Projet d'agrandissement du parc de réservoirs de Cepsa Chimie à Bécancour

Addenda de l'étude d'impact sur l'environnement déposée au Ministère de
l'Environnement et de la Lutte contre les changements climatiques

Cepsa Chimie Bécancour inc.

Rapport
Dossier MELCC 3211-19-016
Ref. Interne
662823_EG_L04_Addenda_00

Figure 6 : détail de l'extrémité de la structure en hauteur #3

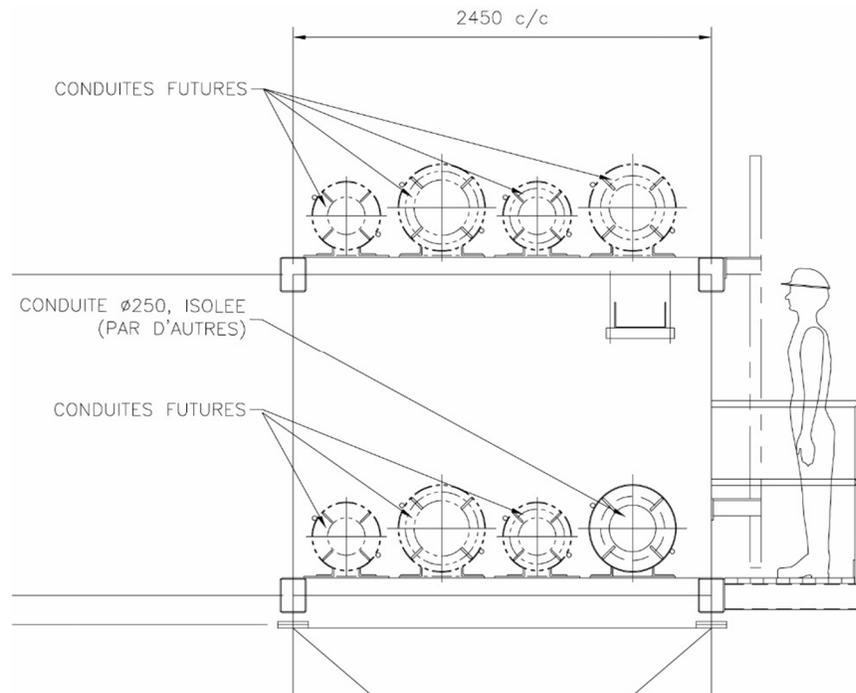
Les éléments de la structure en hauteur #3 dont la résistance n'est pas adéquate incluent les traverses extérieures et les traverses au niveau de la corde inférieure. La problématique des premiers éléments provient du fait que les extrémités de la ferme ne sont pas contreventées (voir la figure 6). Les charges latérales de la corde supérieure engendrent donc des efforts de flexion dans ces éléments qui ne semblent pas avoir été considérés lors de la conception. Cette problématique n'est pas reliée à l'ajout de nouveaux tuyaux mais origine plutôt d'une mauvaise conception de la structure. La mise en place d'un contreventement à chaque extrémité de la ferme réglerait d'ailleurs la situation.

En ce qui concerne la seconde problématique, une portion des traverses de la corde inférieure n'ont pas la résistance nécessaire pour supporter les charges de la tuyauterie. Nous avons observé lors de nos visites que la tuyauterie actuelle est supportée à toutes les deux traverses. Dans notre analyse, nous avons positionné les supports de la nouvelle tuyauterie sur les mêmes traverses que la tuyauterie existante. Il en résulte qu'environ la moitié des traverses sont surchargées alors que les autres ne sont pas sollicitées. Une solution simple à ce problème serait d'alterner les points d'appuis de la tuyauterie entre les traverses pour équilibrer les efforts entre celles-ci.
